PARECER SOBRE O RELATÓRIO DE CONFORMIDADE AMBIENTAL DO PROJECTO DE EXECUÇÃO

**SUBCONCESSÃO AUTO-ESTRADA TRANSMONTANA
A4/IP4 – VILA REAL (PARADA DE CUNHOS) / QUINTANILHA
LOTE 11**

AGOSTO DE 2010

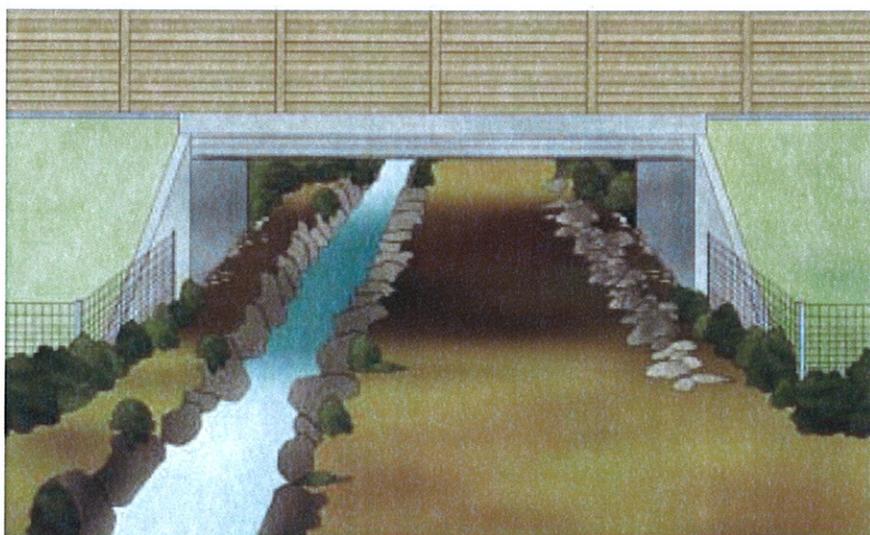
São identificadas e analisadas as passagens potenciais para a fauna. No entanto, as informações fornecidas nem sempre coincidem com o que é apresentado em projecto, colocando em causa a análise da permeabilidade da estrada.

Assim, refira-se que a PA1 e a PS11.1 apresentam 5m de largura de acordo com o projecto de restabelecimentos, e não 7 m e 8 m, respectivamente, como se refere no Anexo E do RECAPE. No entanto, uma vez que a PA1 apresenta viadutos na sua proximidade, considera-se que não será necessário o seu alargamento. A PS11.1 deverá ser alargada para 12 m de forma a constituir uma passagem eficaz para lobo, veado e corço. O corredor lateral para a passagem dos animais deverá ser alargado proporcionalmente, aproveitando toda a largura extra proporcionada à passagem. No que se refere ao "canteiro" com vegetação separando a estrada do corredor de fauna (fig. 1.3 do Anexo E do RECAPE), sugere-se que o mesmo aparente um ar mais natural por exemplo enchendo o caminho junto ao mesmo com terra até à altura do canteiro fazendo um declive suave até à altura pretendida, permitindo assim o crescimento de herbáceas e podendo ainda dispor-se algumas pedras de forma natural. Deve ainda ser colocado um tapume ou tela (não metálica) que tape a visibilidade dos carros que circulam em baixo, na auto-estrada. Deverão estar definidas no PIP as espécies a implementar no referido "canteiro" e a sua disposição. No que respeita ao encaminhamento da fauna para esta passagem, o projecto terá que prever a plantação de módulos arbustivos também no talude, junto à PS e não apenas no início do restabelecimento. As peças desenhadas do PIP a apresentar após revisão do mesmo, terão que apresentar, para além das referidas plantações dos taludes envolventes da PS, um pormenor construtivo da adaptação para a fauna a construir no interior desta PS.
